**Verslag huishoudelijke elektrische installatie op laagspanning en zeer lage spanning****Algemeen:**

| Referentie: <b>011-20260506-01</b> | Datum controle: <b>06/05/2026</b> |

| Adres installatie:                                                  | <b>Charlottalei 10, 2620 - Hemiksem</b>                                                                                                                                                     | Nummer teller(s):                    | <b>3129180</b>  |

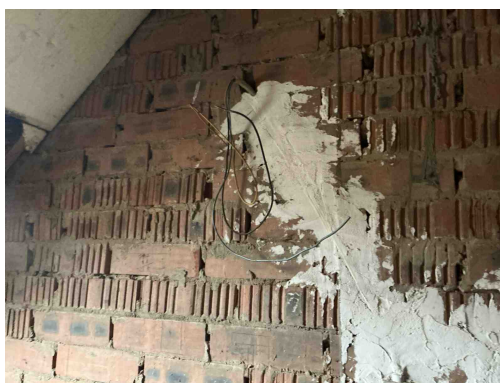
**D08** - De nodige markeringen op de beveiligingstoestellen ontbreken of zijn onleesbaar (Boek 1: 5.3.5.5).

*Opmerking: Oa bord 1*

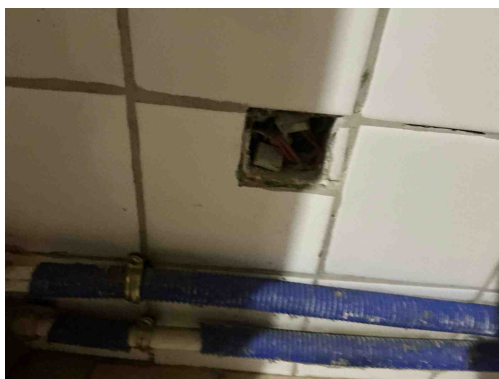
**C28** - Niet gebruikte leidingen onder spanning zijn niet op een degelijke manier geïsoleerd of verwijderd (Boek 1: 4.2.1.1).

*Opmerking: Oa bord , 1 garage, kamer*

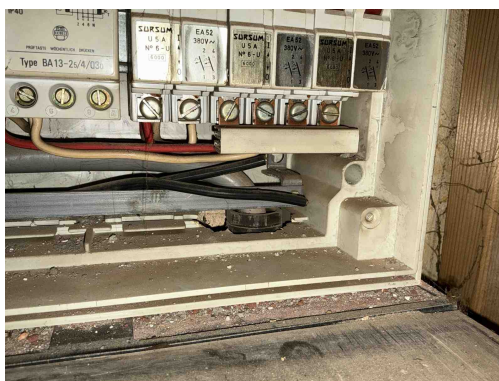
**C28** - Niet gebruikte leidingen onder spanning zijn niet op een degelijke manier geïsoleerd of verwijderd (Boek 1: 4.2.1.1).  
*Opmerking: Oa bord , 1 garage, kamer*

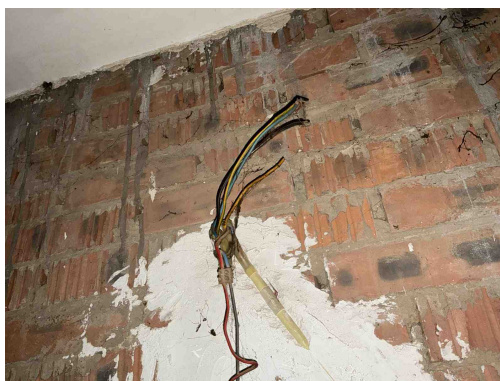
**C28** - Niet gebruikte leidingen onder spanning zijn niet op een degelijke manier geïsoleerd of verwijderd (Boek 1: 4.2.1.1).  
*Opmerking: Oa bord , 1 garage, kamer*

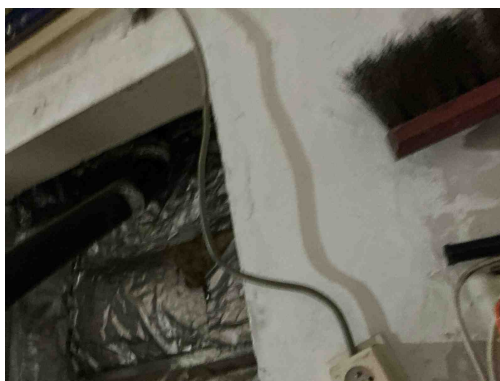
**T09** - Bepaalde contactdozen en/of schakelaars zijn beschadigd (Boek 1: 1.4.1.3).  
*Opmerking: Oa keuken*

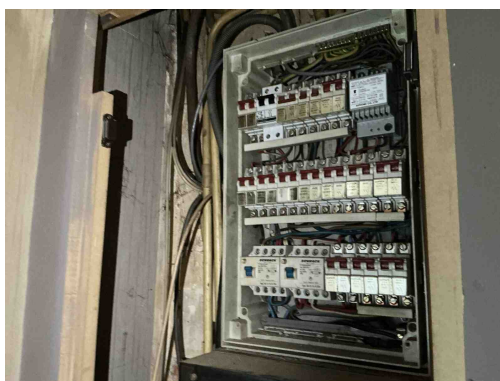
**C13** - Onvoldoende bevestiging van de leiding(en) (Boek 1: 5.2.9.5).  
*Opmerking: Oa garage*
